Betrifft: Überprüfung Skylane Motorträger

Sicherheitsmitteilung

DULV-2015-001

Bruchstelle

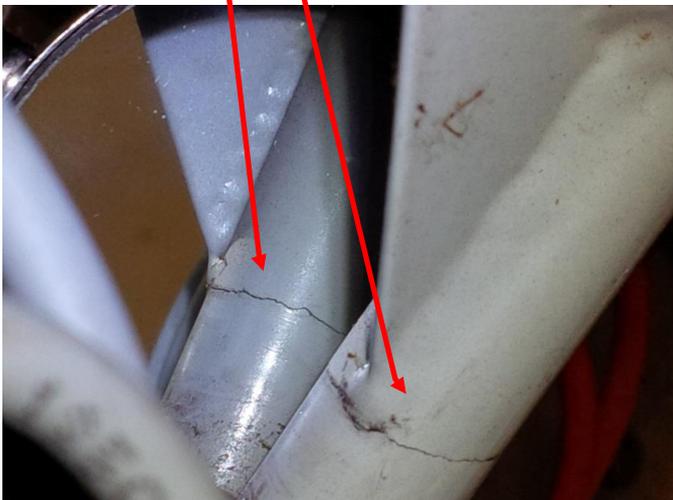
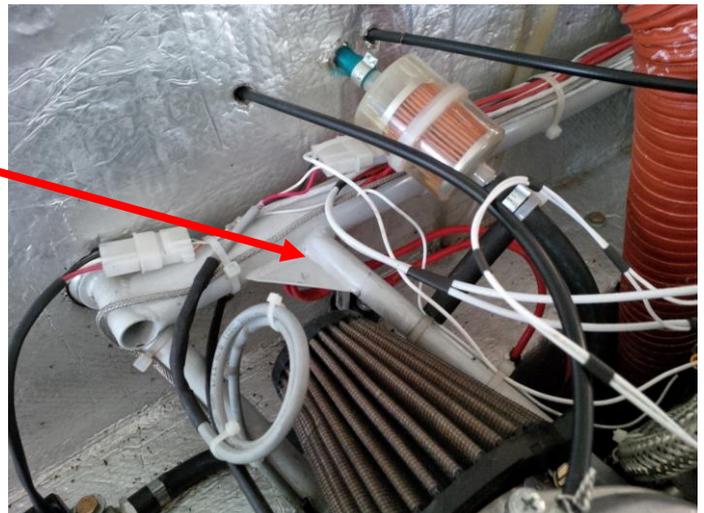
Anlass: Bei der jährlichen Kontrolle an einer Skylane war aufgefallen, dass der Motorträger im oberen Bereich einen Riss aufweist (siehe Bilder). Es sind beim Hersteller und Musterbetreuer keine weiteren Fälle dieser Art bekannt.

Empfehlung: Der Motorträger sollte vom Halter bzw. vom verantwortlichen Luftfahrzeugführer ab sofort regelmäßig überprüft werden, insbesondere bei jedem Vorflugcheck. Bei Rissen im Motorträger ist der **Musterbetreuer** zu verständigen:

Fristen: Vor dem nächsten Start, anschließend bei jedem Vorflugcheck.
